Objet : avis sur le projet de voie verte entre les ponts de Courpian et Picketty

Le projet de réaménagement cité en objet est lancé avec un appel d'offre mis en ligne pour la maîtrise d'oeuvre. Des plans ont été diffusés et nous souhaitons à cette occasion prendre part à la réflexion en apportant notre expertise d'usage.

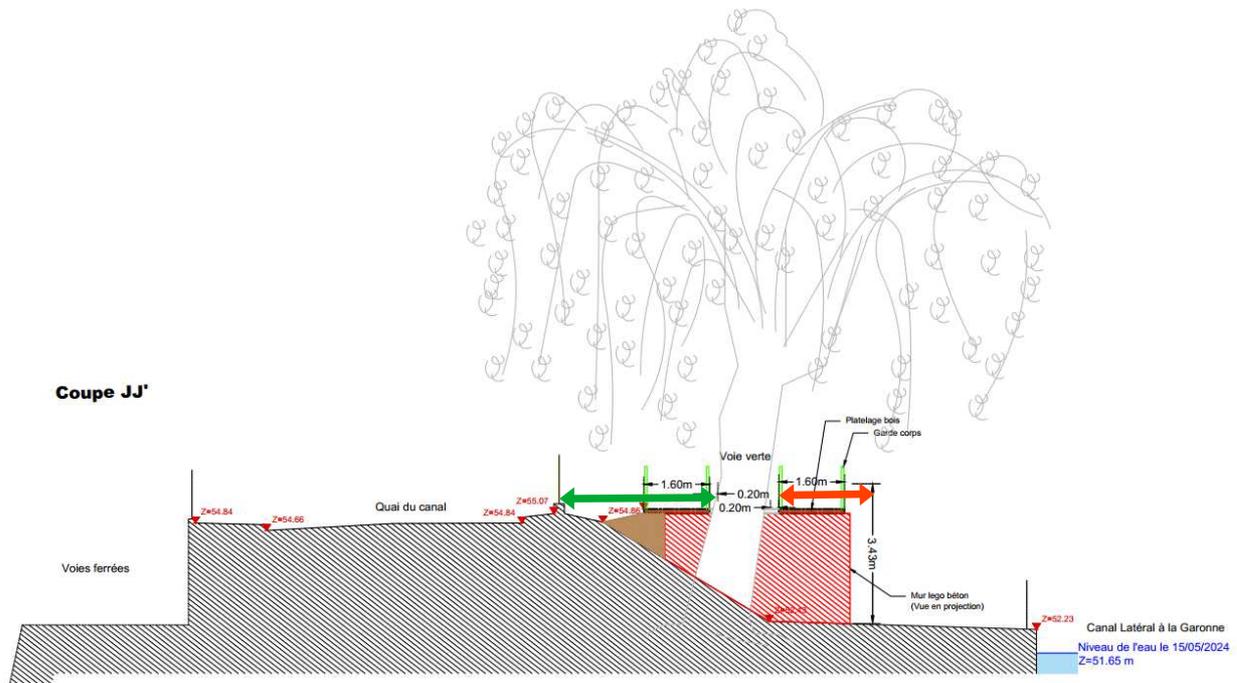
La solution consistant à passer de chaque côté des arbres apparaît peu pratique pour l'usage cycliste pour trois raisons.

La première est une question de largeur de voie (1,60 m) très faible et laissant donc peu de place à l'erreur, sachant que nous sommes sur une pente et que les montées et descentes doivent laisser plus de marge pour les cyclistes. Le croisement avec les piétons pourrait se révéler difficile.

La deuxième est une question de hauteur de branches : le passage ne peut être envisagé qu'en coupant des branches importantes des arbres qui se trouveraient à hauteur du passage. Ce serait dommage de mutiler les arbres des deux côtés.

La troisième est liée au sol, prévu en bois à cet endroit, et donc potentiellement glissant, avec l'humidité sous le feuillage et la chute des feuilles.

Notre préférence irait vers une voie verte d'un seul tenant le long de la chaussée automobile entre les points A et C (en vert sur le plan de coupe J ci-après). Elle pourrait plus bas être séparée de la chaussée par l'espace vert prévu.

Des plateformes (en orange) entourant les arbres pourraient constituer d'agréables points d'ombre et de repos sur le chemin pour les piétons et PMR.

3- Les girations

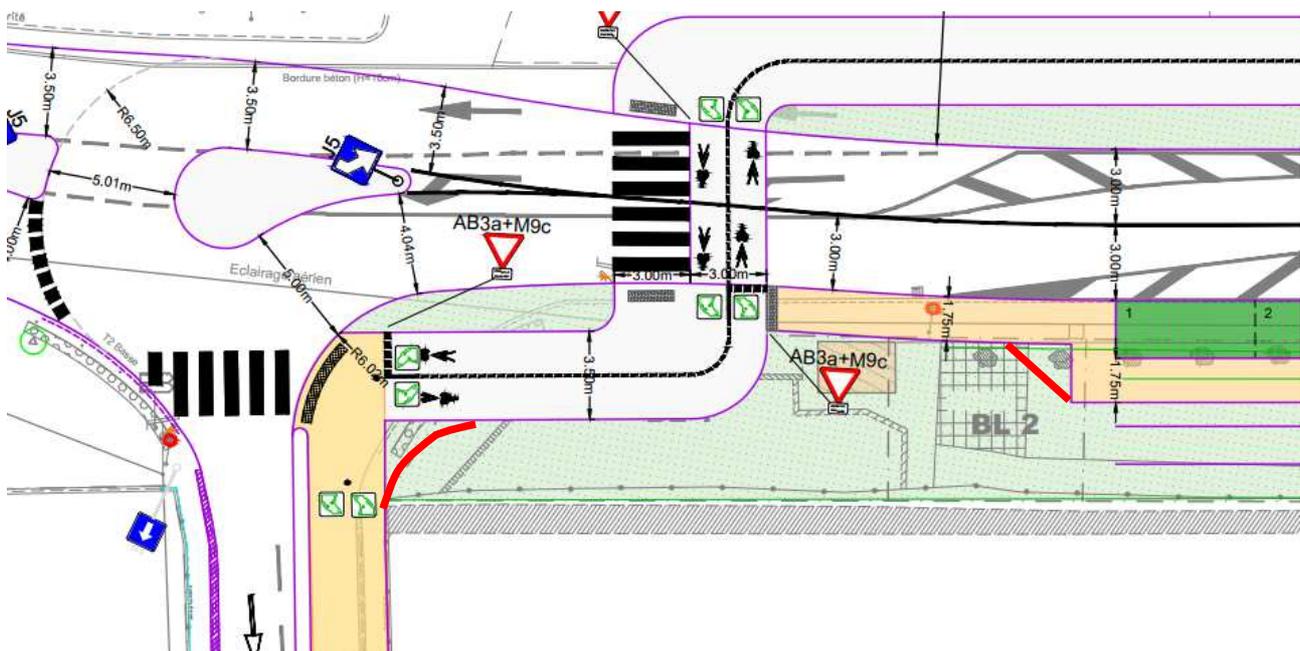
Nous attirons l'attention sur les angles droits qui restent. Ce sont de petits riens qui sont peu appréciés des piétons et cyclistes. Couper ces angles (en rouge ci-dessous) permet une plus grande fluidité sur le trajet, y compris pour les piétons le long des stationnements automobiles.

4- Le pont de Courpian

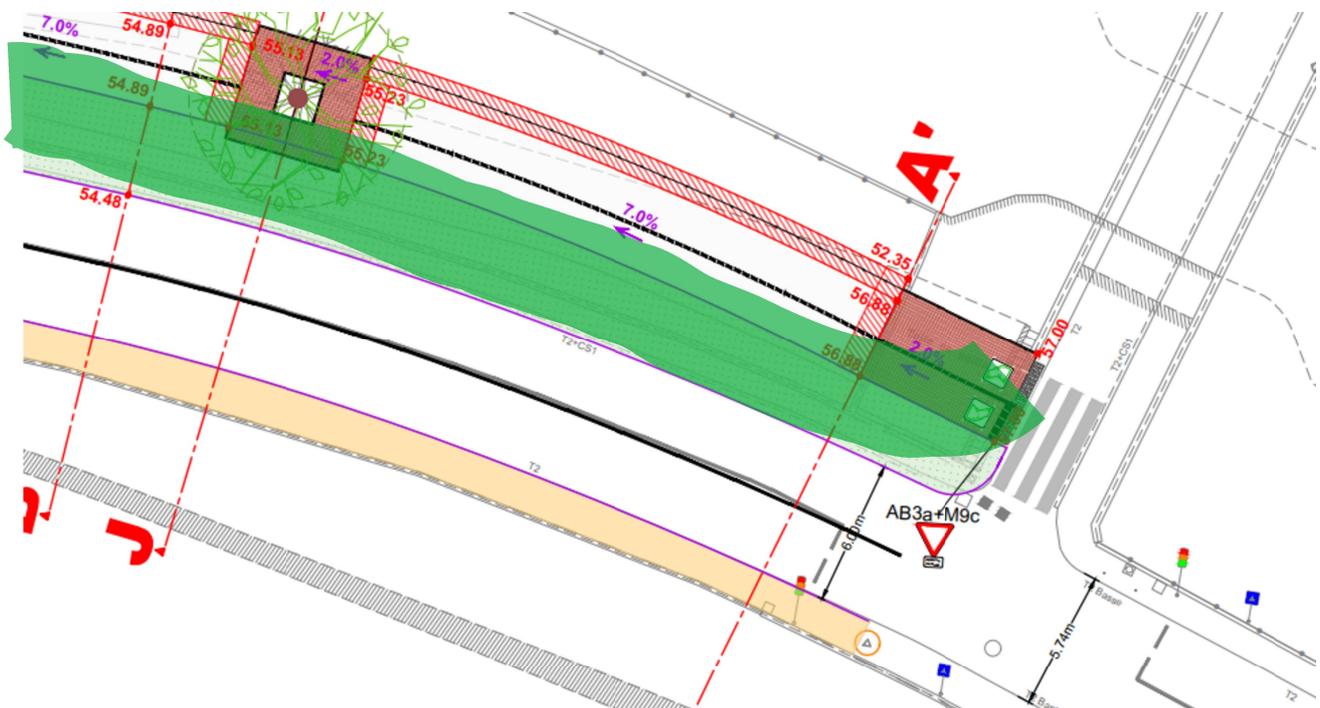
L'intersection avec le pont de Courpian est à angle droit pour les cyclistes. Dans la continuité du point 2 ci-dessus, mettre la voie verte le long de la chaussée permettrait une insertion plus facile des cyclistes.

5- Le stationnement et la visibilité piétonne

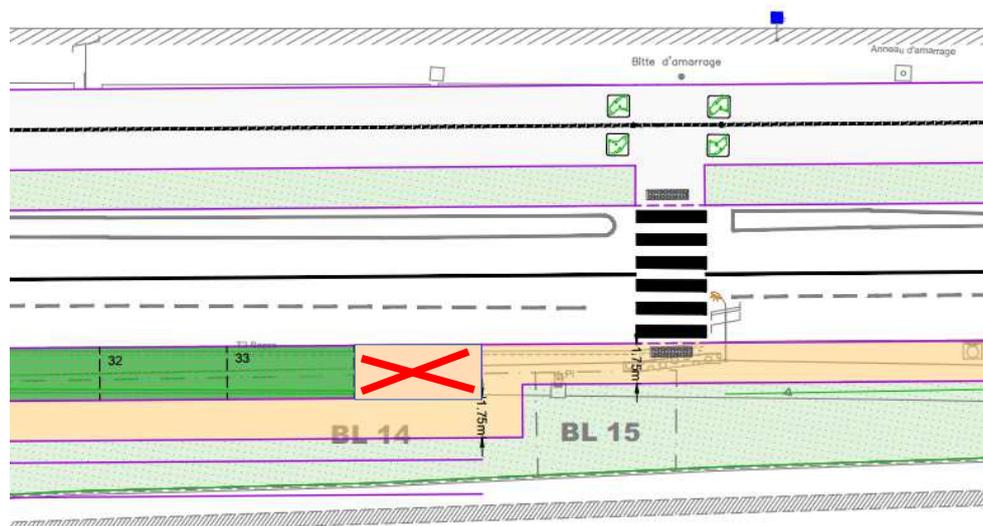
Le projet prévoit des stationnements automobiles et un passage piéton proche. Pour la bonne visibilité entre usagers, la loi prévoit la neutralisation d'une zone de 5 m en amont du passage piéton. Le Cerema recommande d'aller jusqu'à 10 m pour les rues à 50 km/h. Sachant que dans cette zone, un trafic intense ou des vitesses supérieures peuvent être constatés, nous demandons la neutralisation de la place n° 34 pour une bonne covisibilité entre usagers afin d'assurer la sécurité des piétons.
